**"POR MEDIO DEL CUAL SE OTORGA UN PERMISO DE VERTIMIENTO DE AGUAS RESIDUALES DOMÉSTICAS EN DONDE SE ESTA DESARROLLANDO EL PROYECTO TURISTICO TRES COLINAS EN EL CUAL SE ENCUENTRAN CONSTRUIDAS 68 UNIDADES TURÍSTICAS, PORTERIA Y SALON SOCIAL. EN EL PREDIO DENOMINADO 1) LT TRES COLINAS UBICADO EN LA VEREDA MARMATO DEL MUNICIPIO DE ARMENIA (Q), Y SE ADOPTAN OTRAS DISPOSICIONES"**

**RESOLUCION No. 730**

**'CONCEPTO TÉCNICO PARA TRÁMITE DE PERMISOS DE VERTIMIENTOS  
CTPV – 478 – 2023**

Figura 3. Áreas forestales protectoras según determinante ambiental (decreto 1449/77).

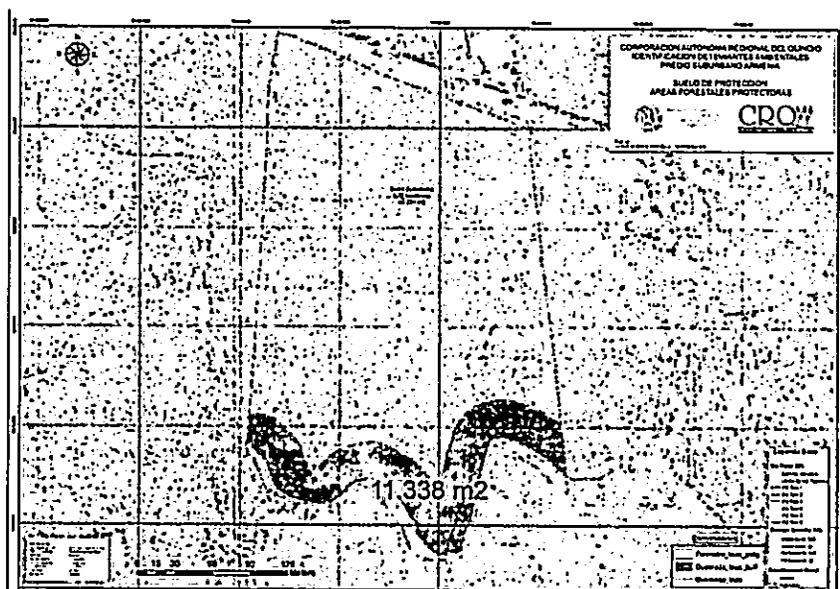
Se encontró que el predio posee un drenaje natural en el costado sur que sirve de limite y lindero con otro predio, se precedió a calcular el área según las determinantes ambientales (decreto 1449 de 1977) sobre áreas forestales protectoras dando como resultado la figura 3.

Para este caso se encontró que el área forestal protectora corresponde a un área de 11.338 metros cuadrados, no existe cobertura vegetal protegiendo la fuente hídrica, únicamente se evidencia la presencia de un guadual al costado sur occidental del predio y algunos árboles dispersos a lo largo del recorrido por el drenaje. Sin embargo, la cobertura es escasa y no es la que corresponde con un área forestal protectora.

Figura 5. Clasificación del suelo según el POT para el predio Tres Colinas

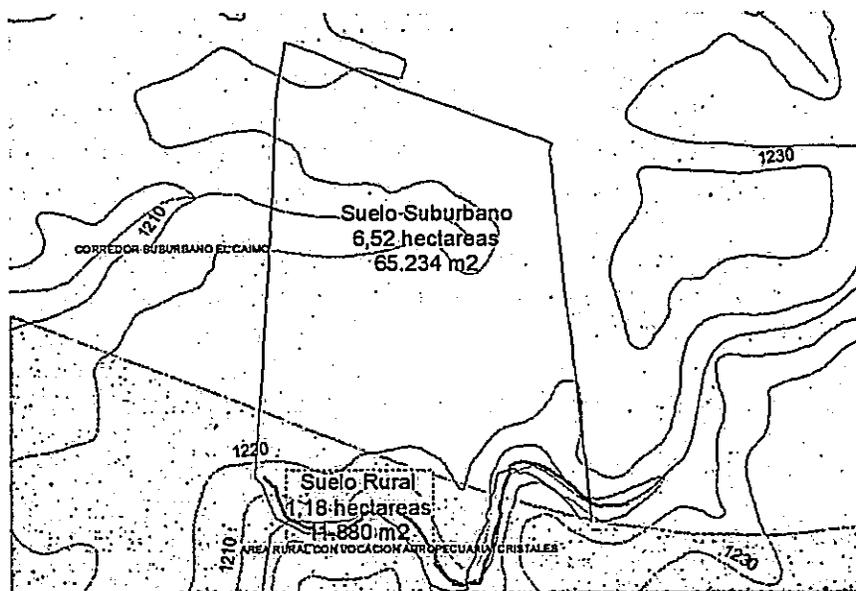
Una vez revisada la base de datos de la Corporación Autónoma Regional del Quindío en cuanto a las determinantes ambientales y el ordenamiento territorial ambiental según lo cual se identificó que el lote presenta una fracción de área mayor en suelo suburbano y una segunda área de menor extensión en suelo rural según la cartografía oficial del POT de Armenia (figura 4).

En el acuerdo 019 de 2009 el corredor suburbano el Caimo se define de la siguiente forma.

Figura 5. Suelo suburbano calculado a partir del borde exterior de la sección pública de la vía.

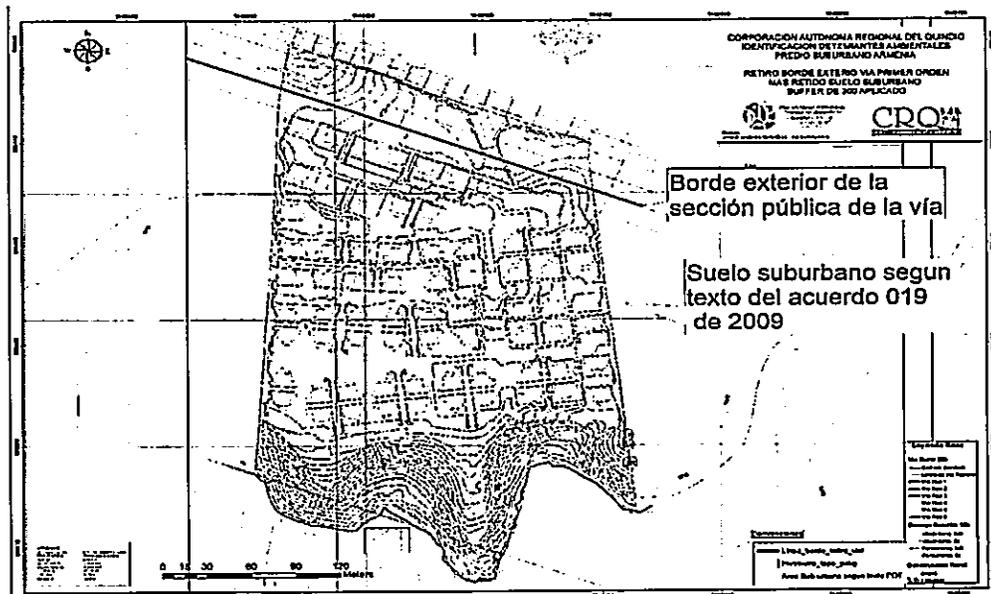
En este orden, el área sub urbana según lo planteado en el texto del acuerdo (POT), es incluso mayor que la plateada en la cartografía del mismo. Ya que el plano fue calculado en un total de 600 metros de ancho, sin tomar en cuenta los retiros viales obligatorios y las cesiones públicas.

Figura 7: Plano entregado por la Constructora Palacios.

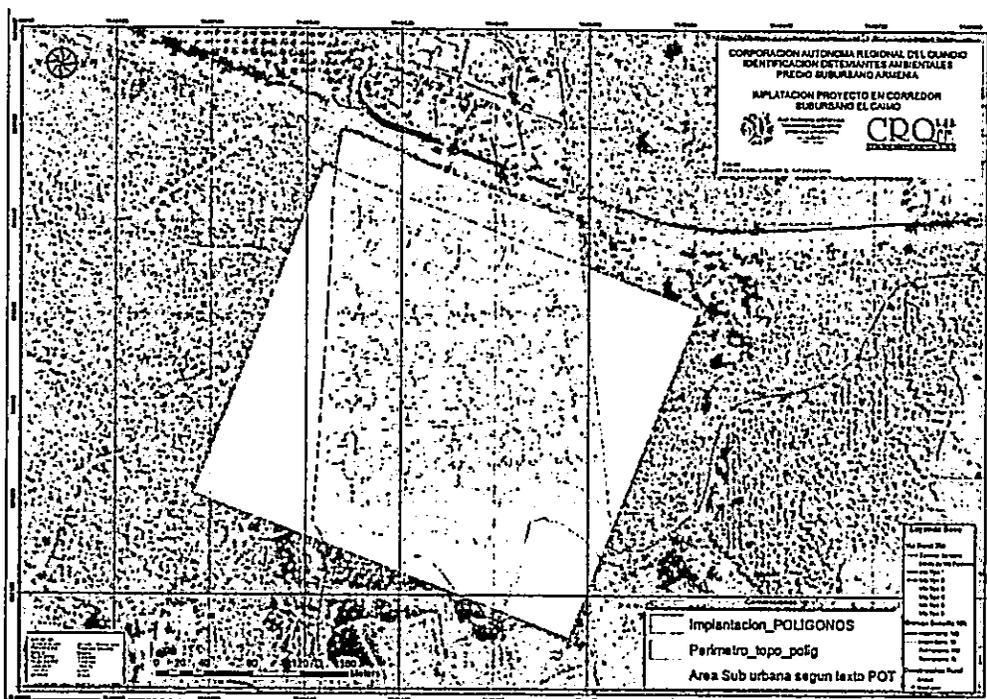
Según lo anterior se realizó los cálculos de áreas, para lo cual se tuvo en cuenta el plano suministrado por el usuario en formato digital tipo shape file (shp) según se muestra en la figura 7.

Las áreas construidas se calcularon de acuerdo con el mismo archivo digital del cual se obtuvo un área total de 17.294 m<sup>2</sup> metros cuadrados y un área a reservar en vegetación nativa existente es de 40.940,76 m<sup>2</sup>. De los datos anteriores se obtuvo el índice de ocupación del área a desarrollar que se detalla en la tabla 1 del presente informe técnico.

Figura1. Clases agrológicas presentes en predio "proyecto Tres Colinas"

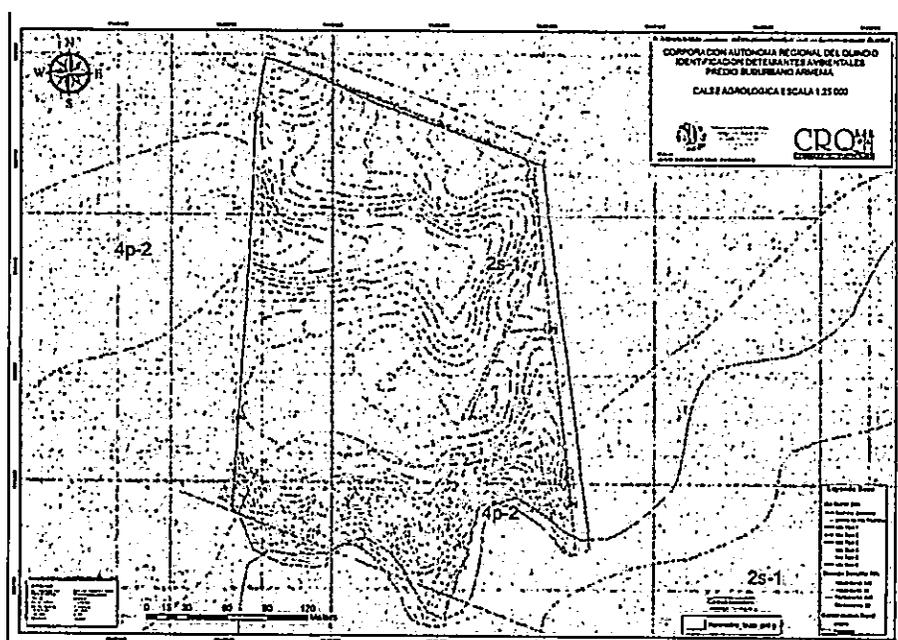
El mapa de la figura 2, define las clases agrológicas para el proyecto denominado "Tres Colinas" de los cual se extraen las siguientes categorías: Clase agrológica **2s-1** (5,71 ha.); Clase agrológica **4p-2** (1,99 ha.) Como bien se ha explicado en anteriores líneas estas categorías no se cómo constituyen determinantes ambientales.
